Città di Seregno

DELIBERAZIONE DI CONSIGLIO COMUNALE DI RETTIFICA E CORREZIONE ERRORI MATERIALI AGLI ATTI DEL P.G.T. AI SENSI DELL'ART.13 C.14 BIS DELLA L.R. N.12/2005. RELAZIONE TECNICA.

1) Correzioni e rettifiche all'azzoneamento delle tavole del PGT

Tavola PR03.2 Localizzazione delle funzioni

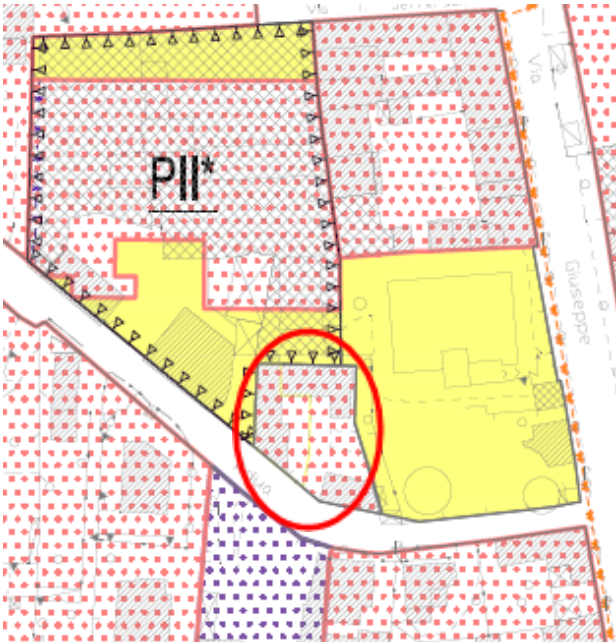
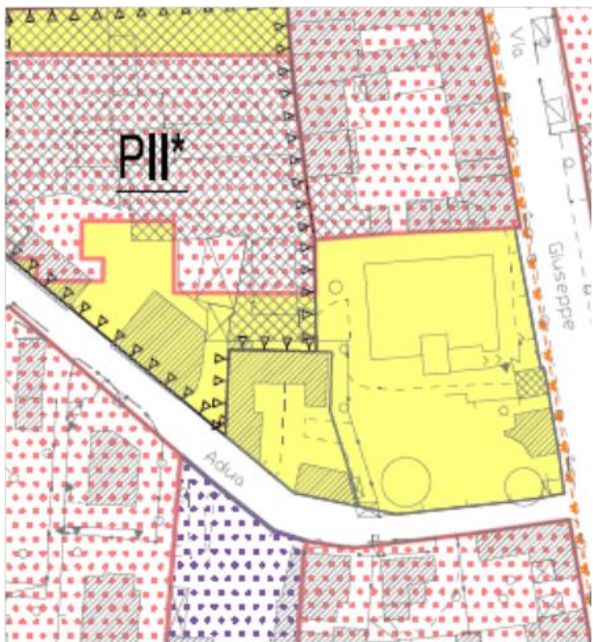
1. Scheda R15: *"confermato verifica d'ufficio / L'aggiornamento cartografico del PGT approvato non risulta coerente"*.
2. Scheda R21: *"vedere approfondimento EX PAR5". "PAR5-d Nel PGT adottato si rileva difformità tra tavola PR03 e scheda di Piano nelle NTA. Il comparto della scheda risulta più ampio di circa 700 mq (incluso fg 44 mapp. 143)"*;

- > correzione dell'azzoneamento delle tavole del Piano delle Regole "PR03 Localizzazione delle funzioni" e "PR03.2 Localizzazione delle funzioni", come graficamente indicato di seguito:

Tavola PR03.4 Localizzazione delle funzioni

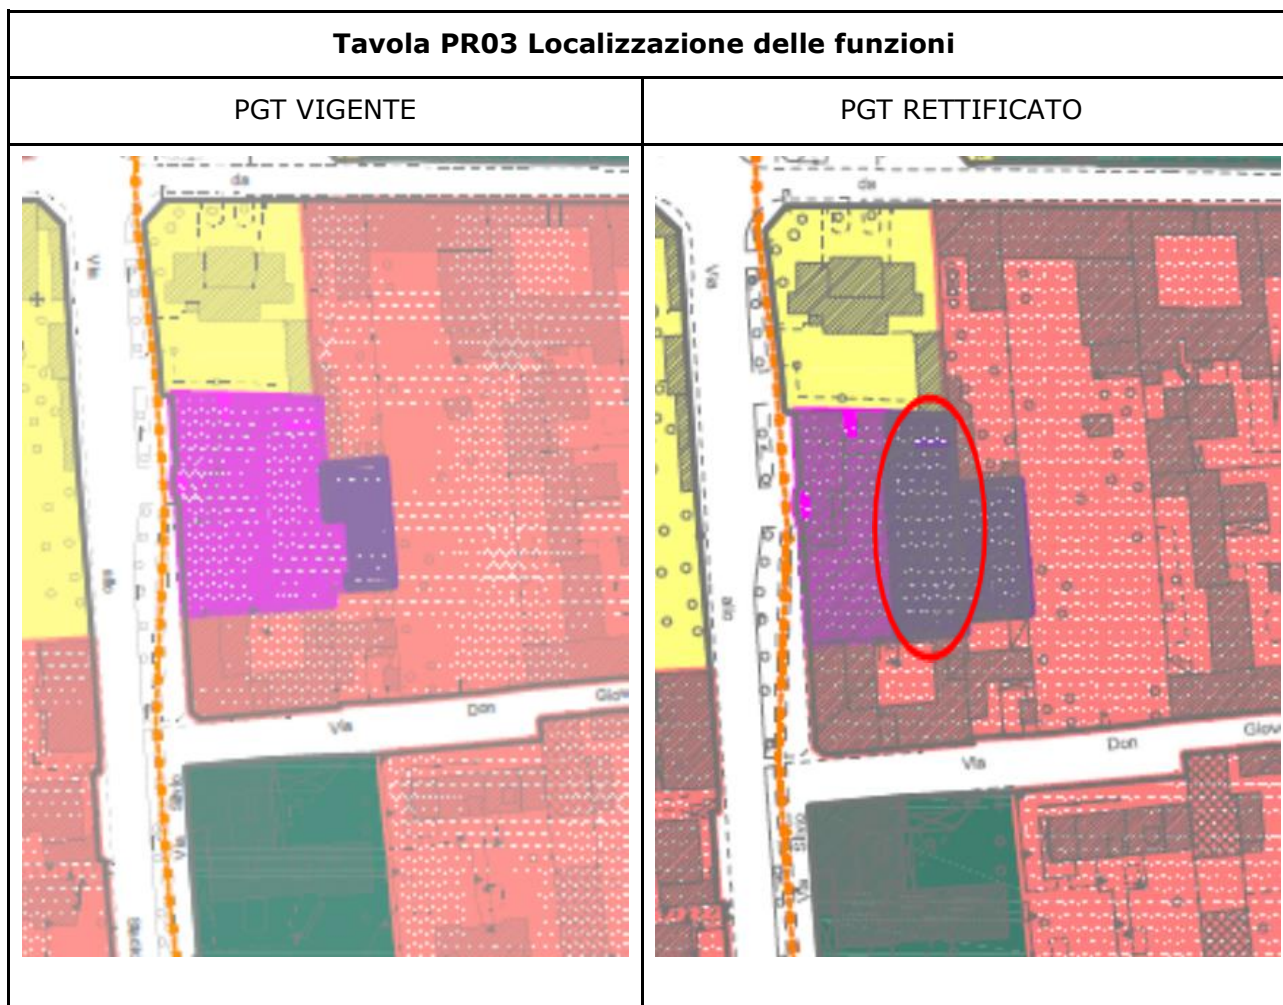
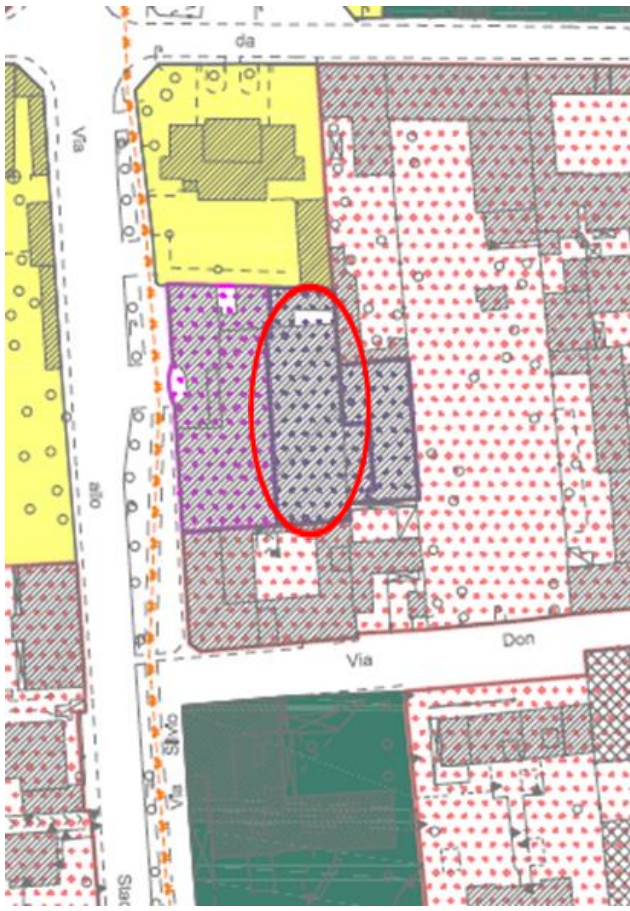
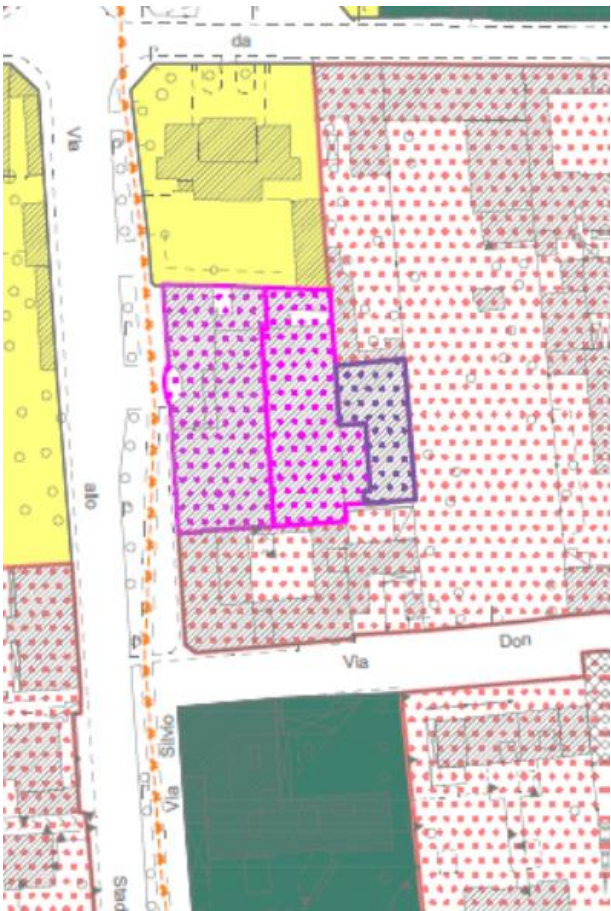
3. Scheda R22: *"confermato verifica d'ufficio / L'aggiornamento cartografico non trova riscontri in alcuna osservazione"*;
4. Scheda R27: *"Si rileva necessità adeguamento cartografico portando l'area in agricolo strategico in osservanza al PTCP / L'aggiornamento cartografico del PGT approvato per la porzione a nord risulta coerente con il parere Provinciale per la porzione sud non si rilevano motivi che giustifichino la variazione (agricolo strategico/comunale)"*;

> correzione dell'azzoneamento della tavola del Piano delle Regole "PR03 Localizzazione delle funzioni" e "PR03.4 Localizzazione delle funzioni", come graficamente indicato di seguito:

5. SCHEDA S20

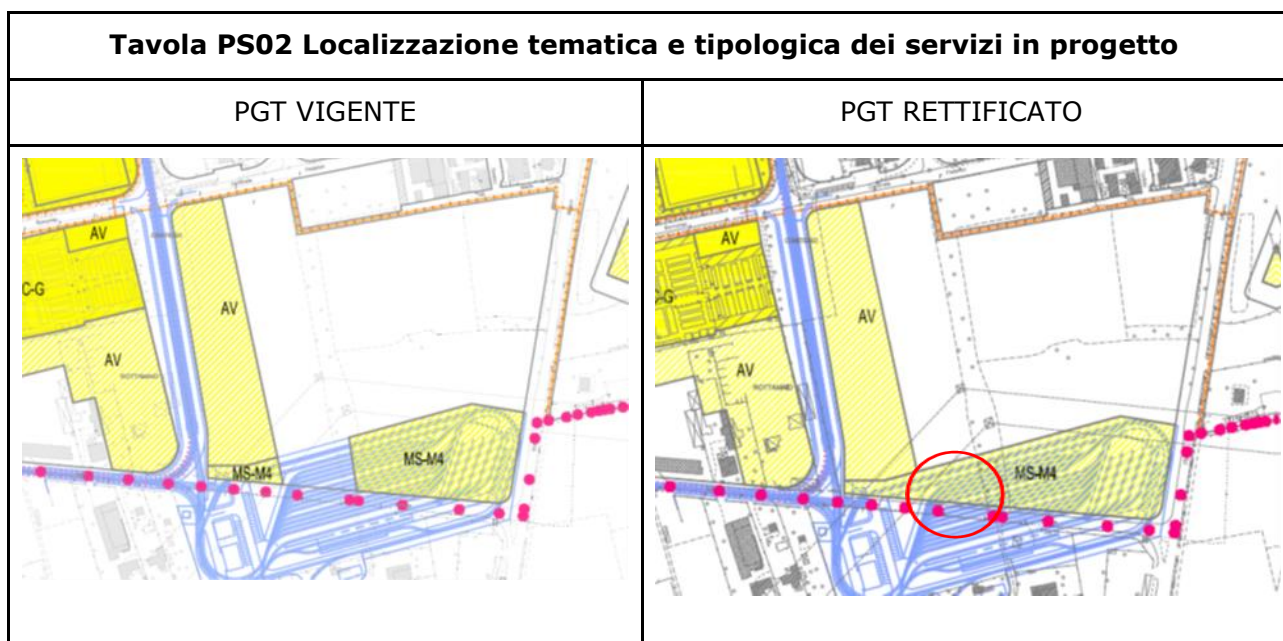
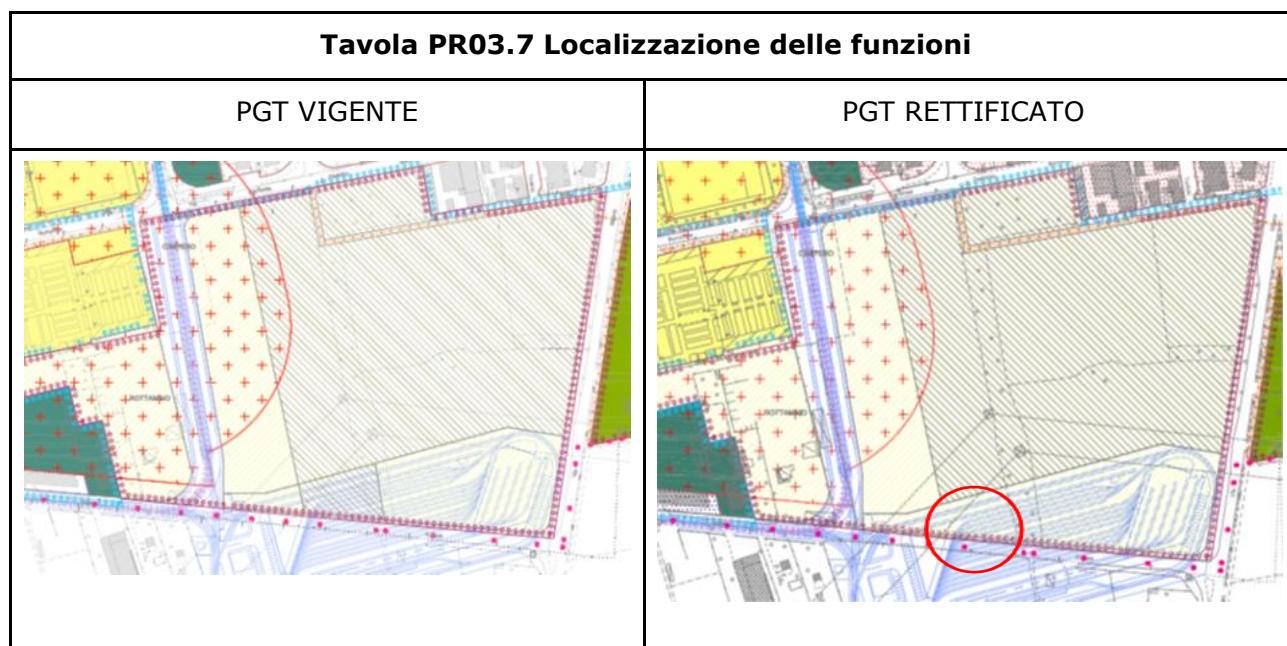
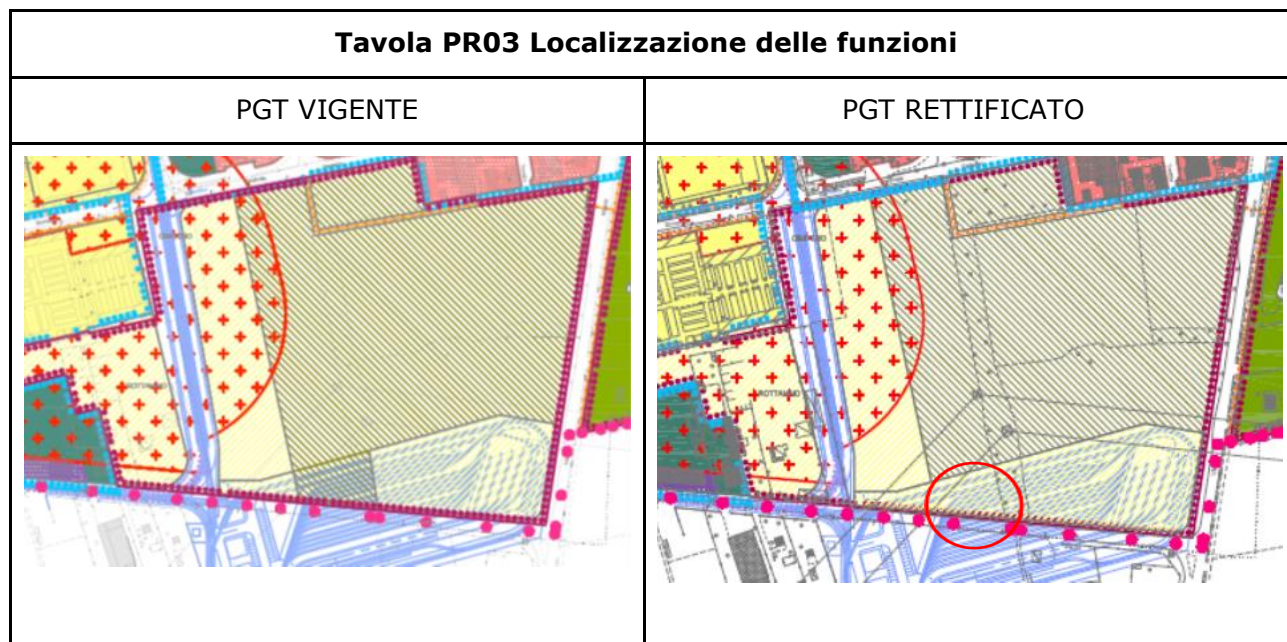
5. Scheda S20: *"In esito all'accoglimento dell'osservazione 292 la tavola PS01 (versione adottata, che riportava sia lo stato dei servizi esistenti che in progetto), è stata sdoppiata nella tavola PS01 (servizi esistenti) e PS02 (servizi in progetto). L'indicazione della tipologia di servizio generico in tavola PS02 senza la specifica del codice numerico deriva dalla richiesta di maggiore flessibilità all'interno dell'area tematica dell'osservazione 292. La modifica in riduzione delle aree a standard deriva dal recepimento delle AAS del PTCP. (NB. in ogni caso si rileva necessità di adeguare il PGT alle attuali previsioni del sedime della metrotranvia.)". Pertanto non viene modificata la tavola PS01;*

> correzione dell'azzoneamento della tavola del Piano dei Servizi PS02 "Localizzazione tematica e tipologica dei servizi in progetto", come graficamente indicato di seguito:

In conseguenza delle sopraindicate correzioni all'azzonamento del Piano dei Servizi - correzioni originate dalla citata scheda S20 - si è reso necessario apportare anche le relative rettifiche all'azzonamento della tavola PR03 "Localizzazione delle funzioni" e PR03.7 "Localizzazione delle funzioni", come graficamente indicato di seguito:

6. SCHEDA S21

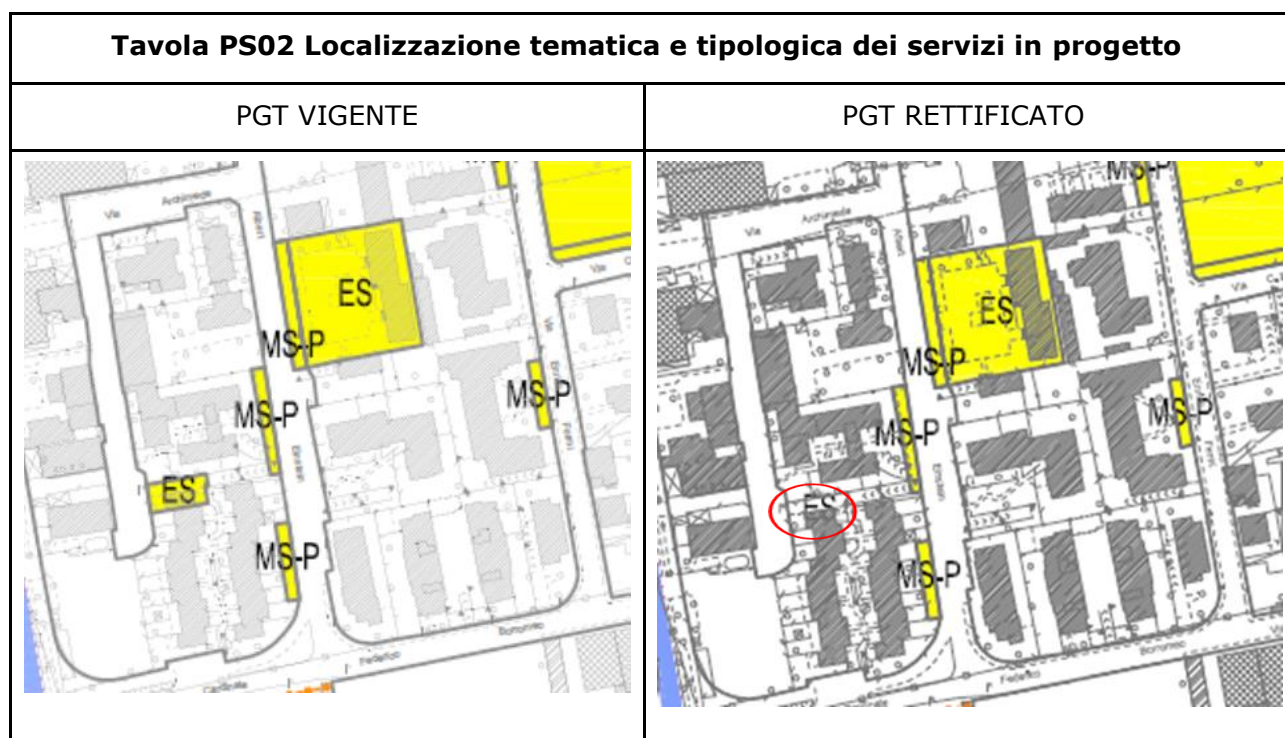
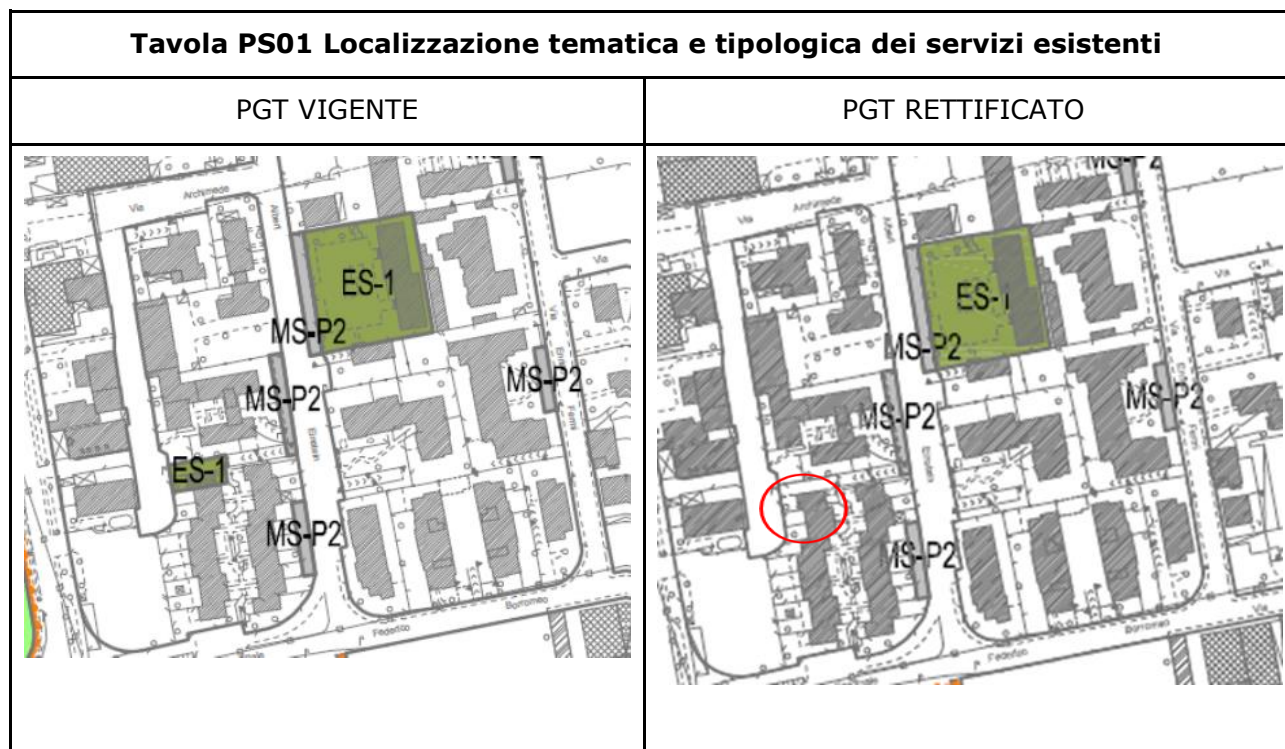
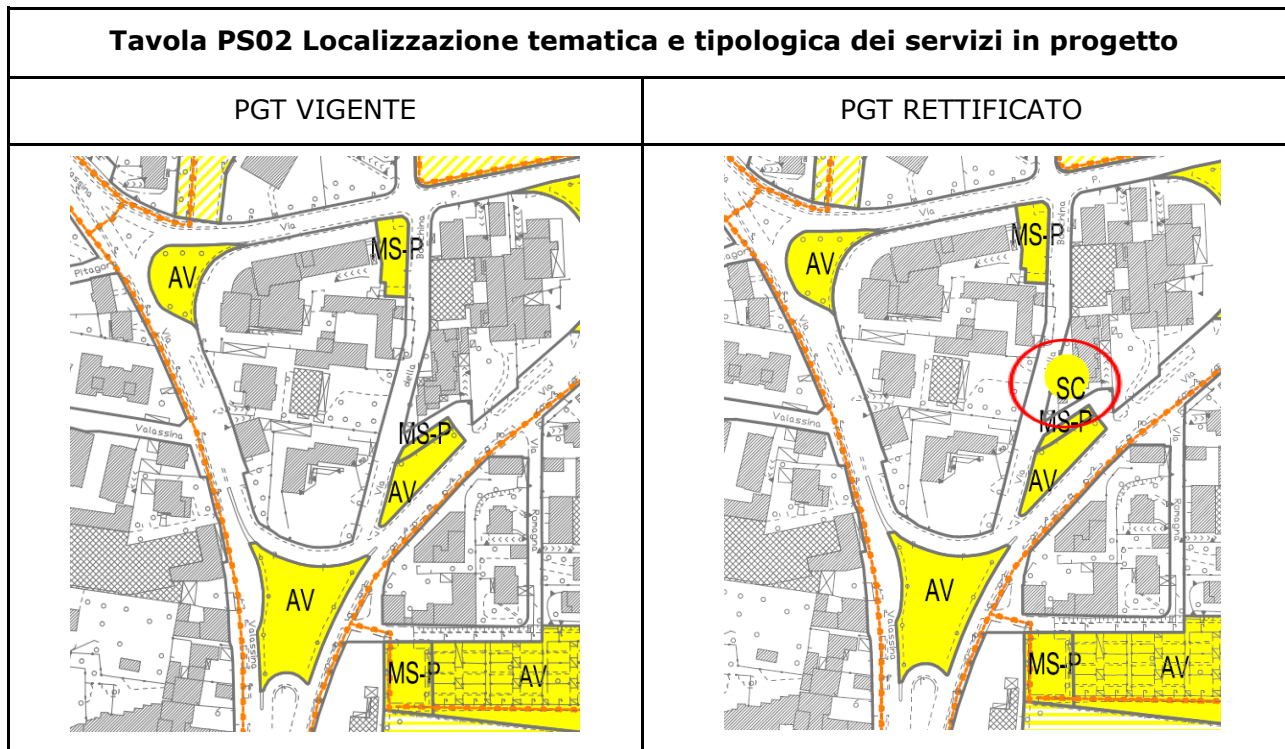
6. Scheda S21: *"Proprietà privata. Fgg 44 Mapp.337. Eliminare sigla ES / ES-edilizia sociale. Via Archimede non presente in adozione, non risultano osservazioni in merito. Per servizi con sigla senza numero nella PS02 Modifica derivante da distinzione servizi esistenti e in progetto, con l'indicazione della tipologia di servizio generico in tavola PS02 senza la specifica del codice numerico derivante dalla richiesta di maggiore flessibilità dell'osservazione 292"*;

> correzione dell'azzonamento della tavola del Piano dei Servizi PS01 "Localizzazione tematica e tipologica dei servizi esistenti" e PS02 "Localizzazione tematica e tipologica dei servizi in progetto", come graficamente indicato di seguito:

In conseguenza delle sopraindicate correzioni all'azzonamento del Piano dei Servizi - correzioni originate dalla citata scheda S20 - si è reso necessario apportare anche le relative rettifiche all'azzonamento della tavola PR03 "Localizzazione delle funzioni" e PR03.7 "Localizzazione delle funzioni", come graficamente indicato di seguito:

8. SCHEDA S27

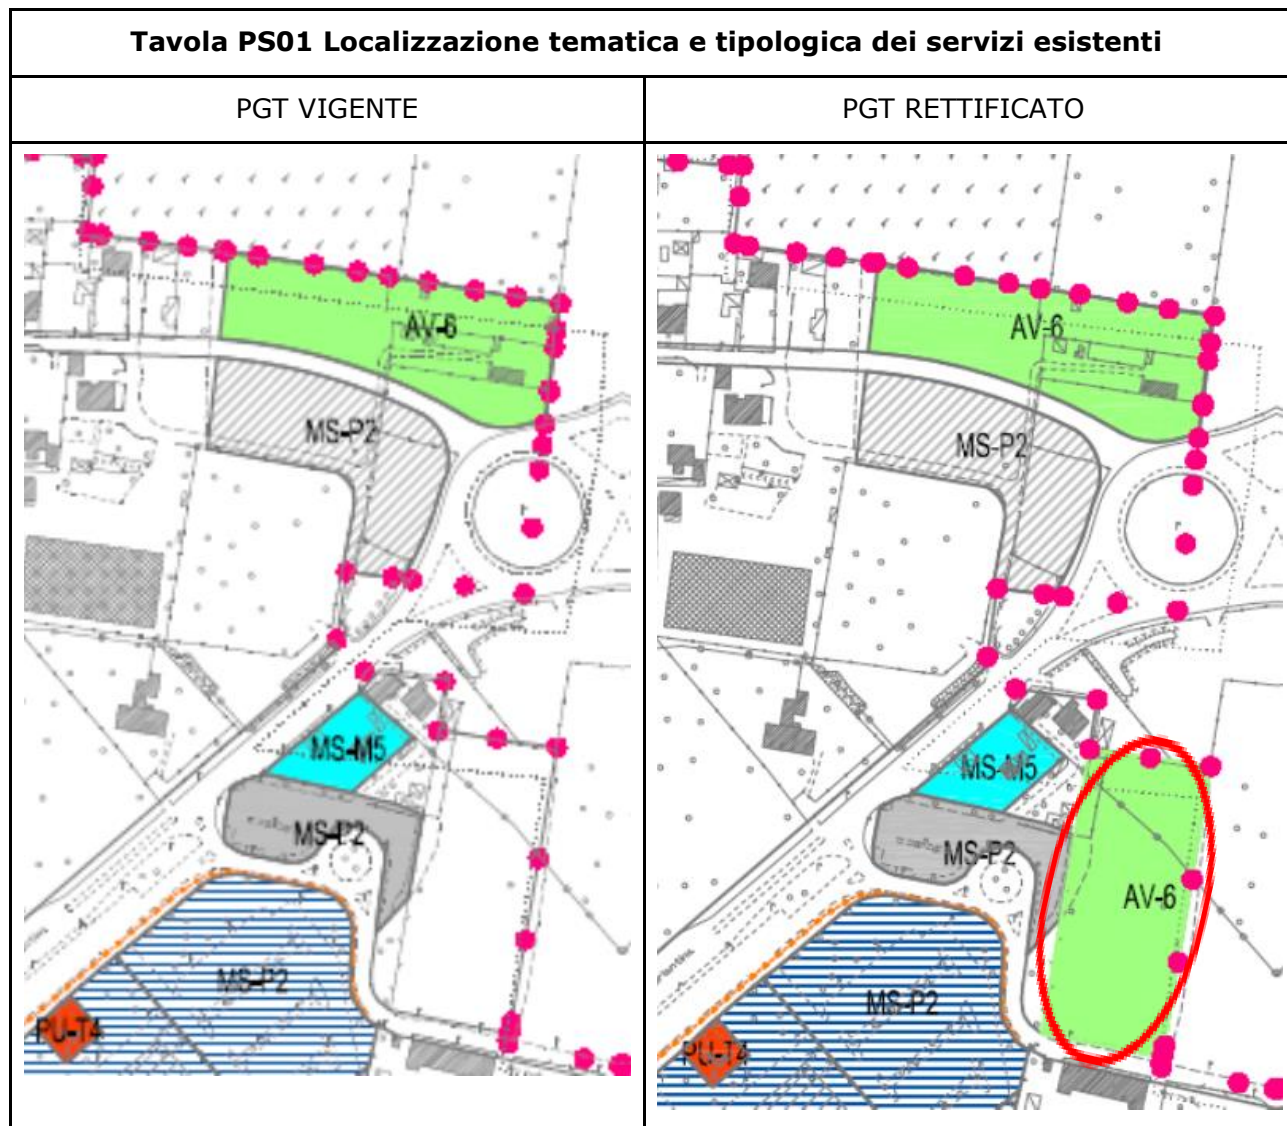
7. Scheda S24: *"Si rileva mancanza sigla SC (INPS SC.7) nella tavola PS02, reintrodurre..."*
8. Scheda S27: *"Modifica area AV6 a nord "Burger King" corretta, in conformità AAS PTCP. Per l'area AS la controdeduzione 228 viene accolta modificando in verde paesaggistico ambientale, pertanto necessità di modifica cartografica"*;

- Correzioni del PGT riconducibili alla scheda "S27" del sopraindicato documento definitivo di screening:
 - > correzione all'azzoneamento delle tavole del Piano dei Servizi PS01 "Localizzazione tematica e tipologica dei servizi esistenti"
